中部電力

浜岡原子力発電所
基準津波の策定のうち
プレート間地震の津波評価について
(コメント回答)

2020年8月19日

プレート間地震の津波評価について 第509回審査会合（2017年9月15日） コメント一覧表

No.1コメント（内閣府の最大クラスモデルに対する不確かさの考慮について）

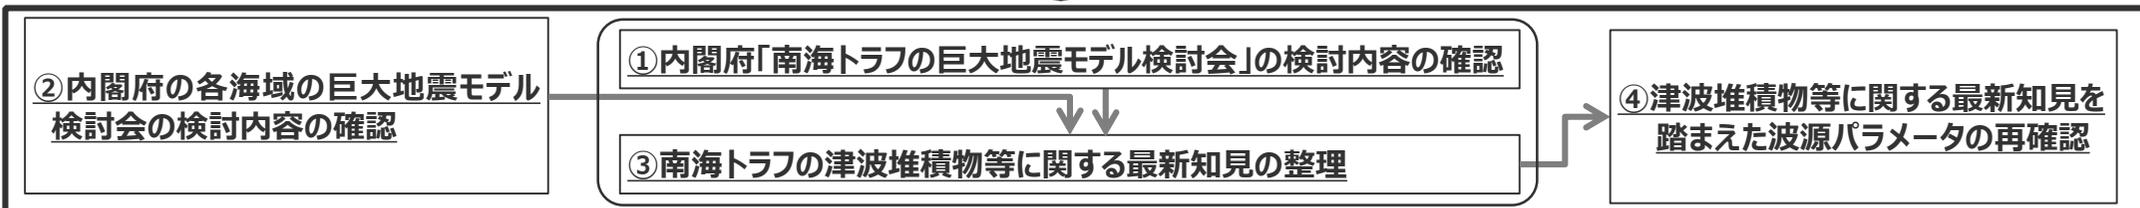
- ・破壊開始点の不確かさは偶然的な不確かさであることから、**内閣府の最大クラスモデルに破壊開始点の不確かさが含まれていることの明確な根拠**を示せないのであれば、**内閣府の最大クラスモデルのすべり量(37m)とライズタイム(60s)の組合せに対して破壊開始点のパラメータスタディを実施すること。**
- ・プレート間地震のパラメータスタディにおいて考慮しているすべり量(37m)とライズタイム(120s)の組合せは過去の事例の範囲内の設定であり、**過去の事例が少なく自然現象に大きなばらつきがある**ことを踏まえると、内閣府の最大クラスモデルのすべり量(37m)とライズタイム(60s)の組合せを考慮しない考え方は認められない。内閣府の最大クラスモデルを参考にして波源モデルを設定し、**その妥当性を内閣府の最大クラスモデルに依拠する**のであれば、**内閣府の最大クラスモデルのすべり量(37m)とライズタイム(60s)の組合せを、プレート間地震のパラメータスタディの中で考慮すること。**

- 第717回審査会合では、波源設定の考え方に着目して内閣府の最大クラスモデルの位置づけを再整理した結果、**（A）各種パラメータの網羅的検討による方法**により検討した「検討波源モデルのパラメータスタディ」と**（B）代表パラメータの検討による方法**により検討した内閣府の最大クラスモデルとの波源設定の考え方の違いを踏まえ、「更なる不確かさの考慮」という表現による整理は取り止め、**（B）代表パラメータの検討による方法**により検討された内閣府の最大クラスモデルは、**（A）各種パラメータの網羅的検討による方法**によって検討を行うプレート間地震の津波評価と別に、行政機関による既往評価として基準津波の策定に反映するよう変更した。
- 今回のコメント回答では、第717回審査会合から説明方針の変更はなく、①**「（B）代表パラメータの検討による方法」**により検討している内閣府の最大クラスモデルの津波評価に対して、破壊開始点のパラメータスタディを実施する必要はないこと、および、②**「（B）代表パラメータの検討による方法」**により検討された内閣府の最大クラスモデルを、「**（A）各種パラメータの網羅的検討による方法**」で検討しているプレート間地震のパラメータスタディの中で考慮する必要はないことを回答した。
